**„Rekonstrukce historické budovy bývalých
jatek pro účely Galerie Plato“**

ZMĚNOVÝ LIST

ZL - 05a

Předmět změny: Injektáž a zpevnění stěny

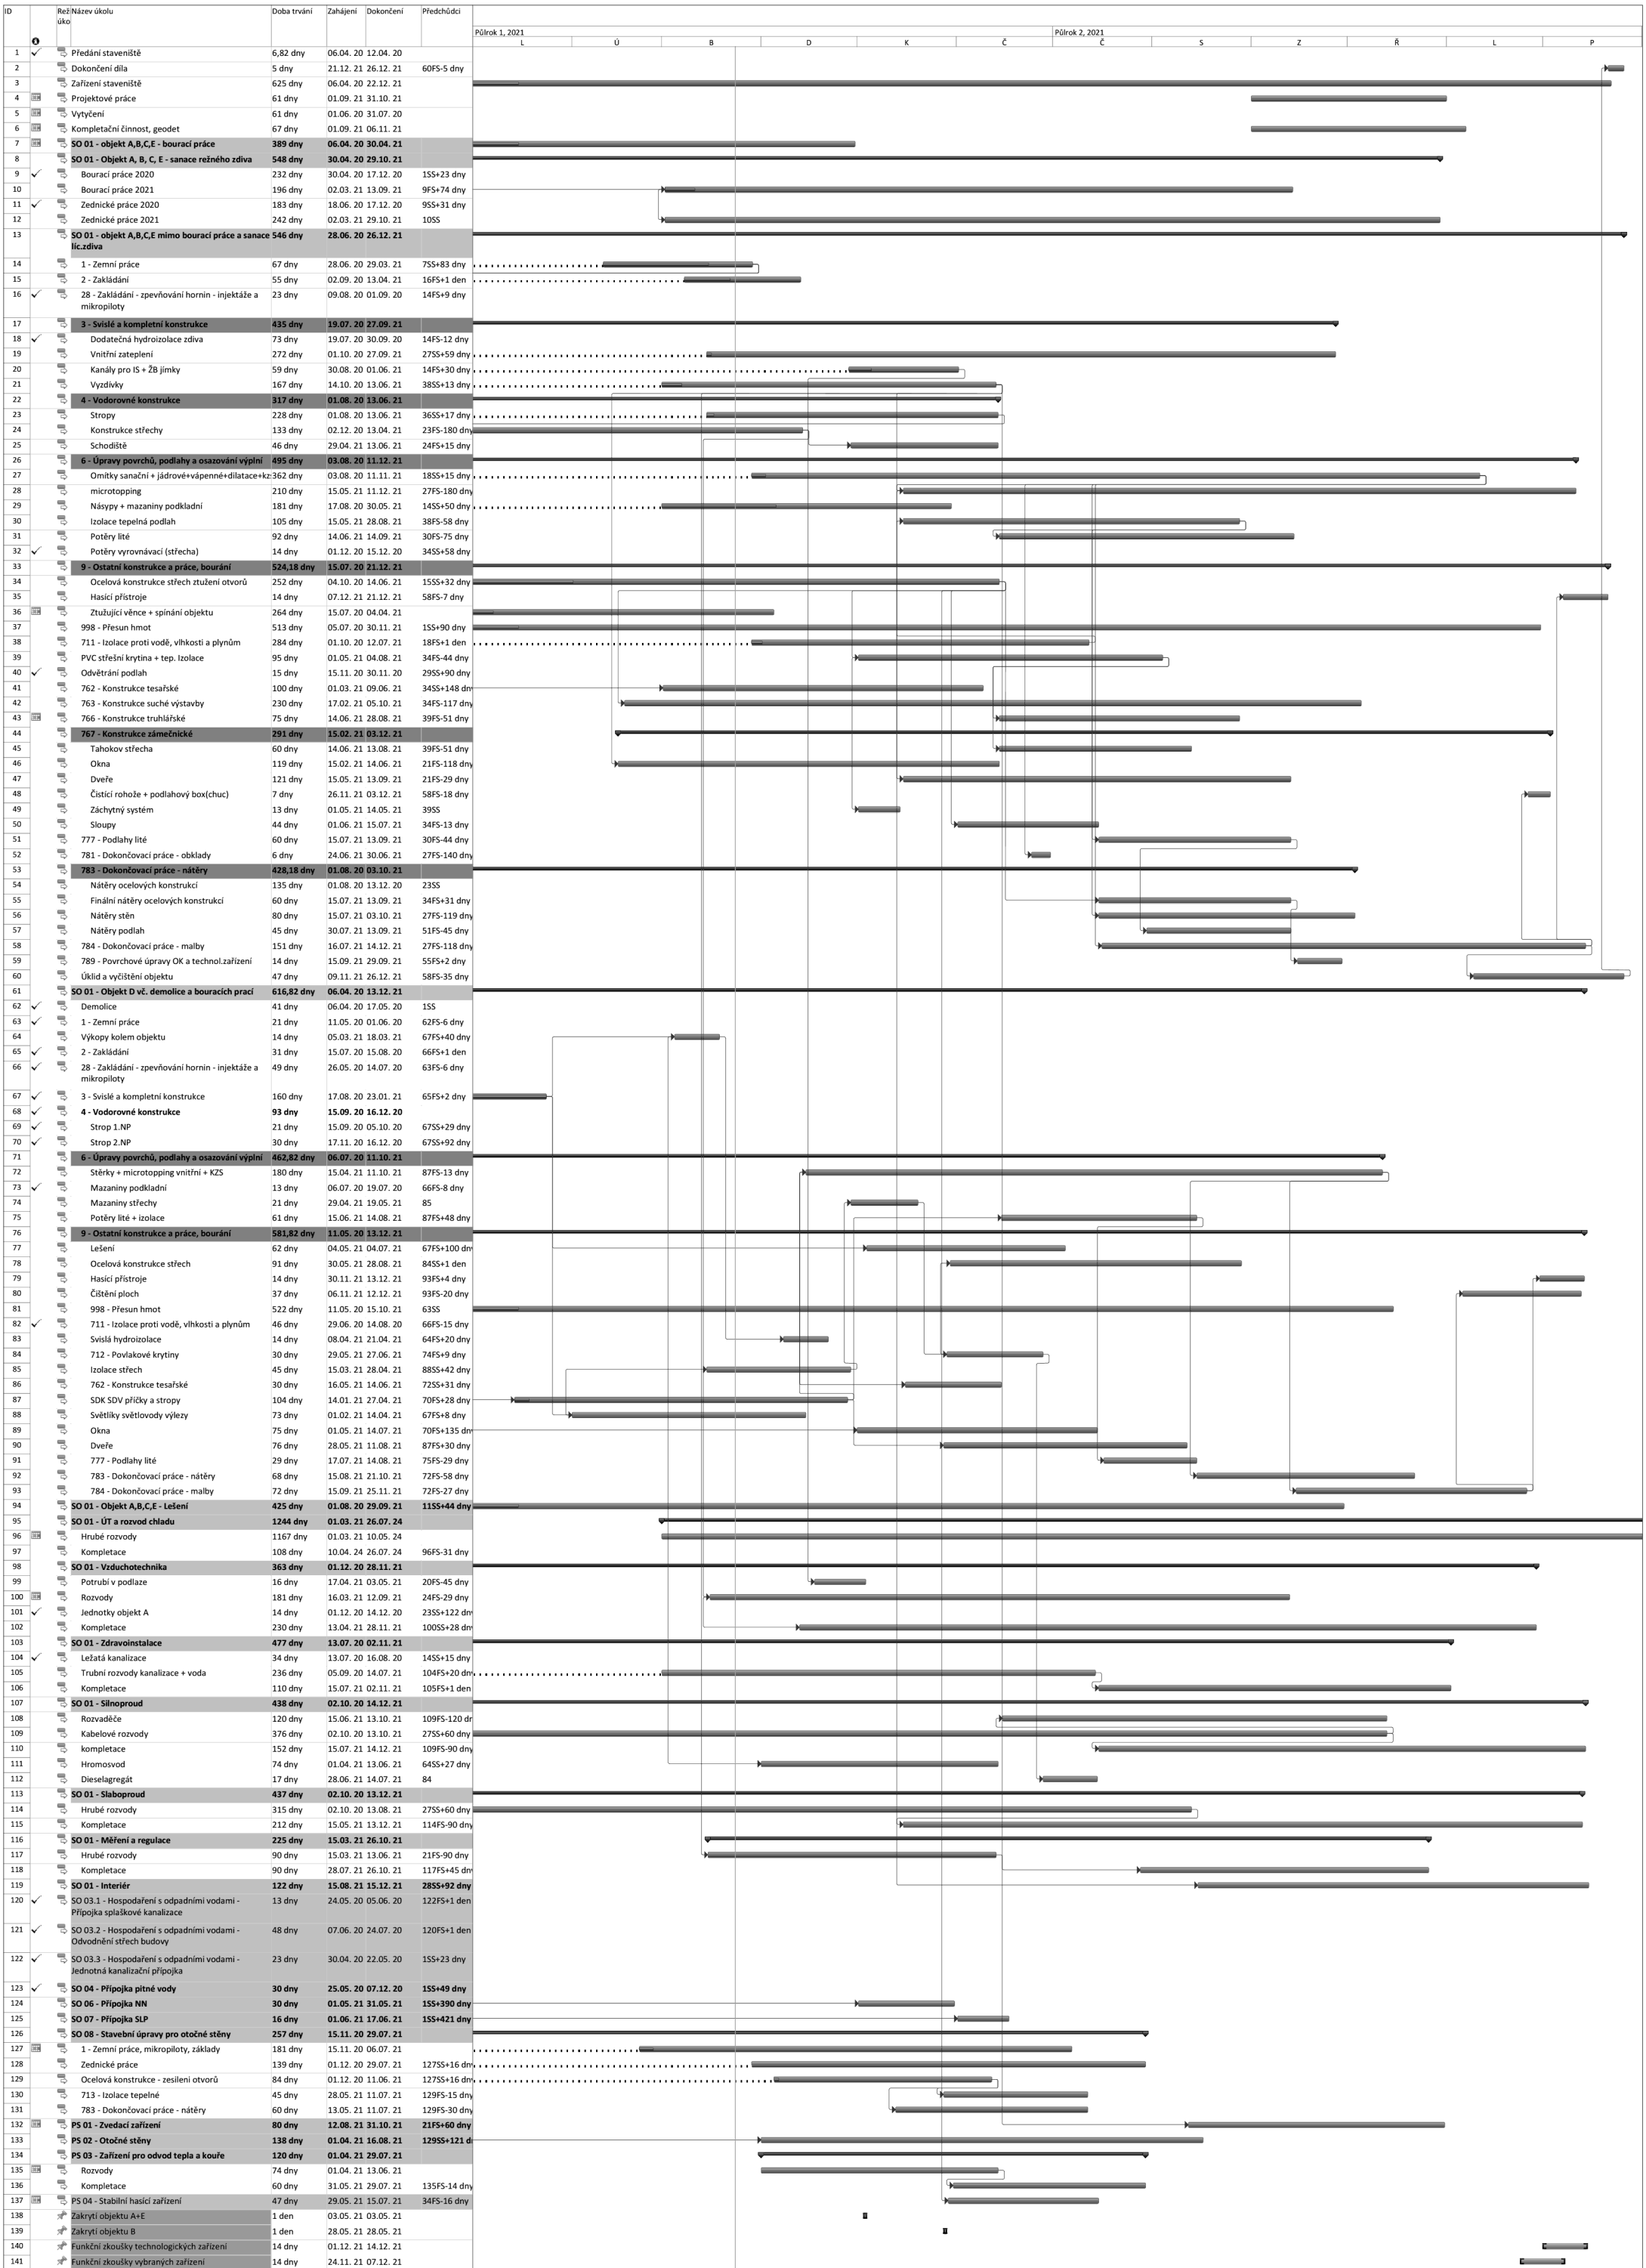
Bourání poškozených částí stropu v objektu B a provedení nových stropních polí

Před prováděním definitivních úprav podlah nad stropem v objektu B provedl statik kontrolu aktuálního stavu stropní konstrukce v návaznosti na probíhající stavební provoz, přičemž nechal odstranit i poslední zbytky omítek, a zjistil narušení betonové vrstvy stropních desek trhlinami i výskyt organických zbytků (dřevo) i u dalších třech polí stropu.

Vybourání těchto poškozených polí stropů, provedení bednění a výztuže vybouraných částí a betonáž nových stropních desek dle návrhu obnovy části stropu. Je optimální toto časově spojit s připravovanou betonáží dřívě vybourávaných polí.
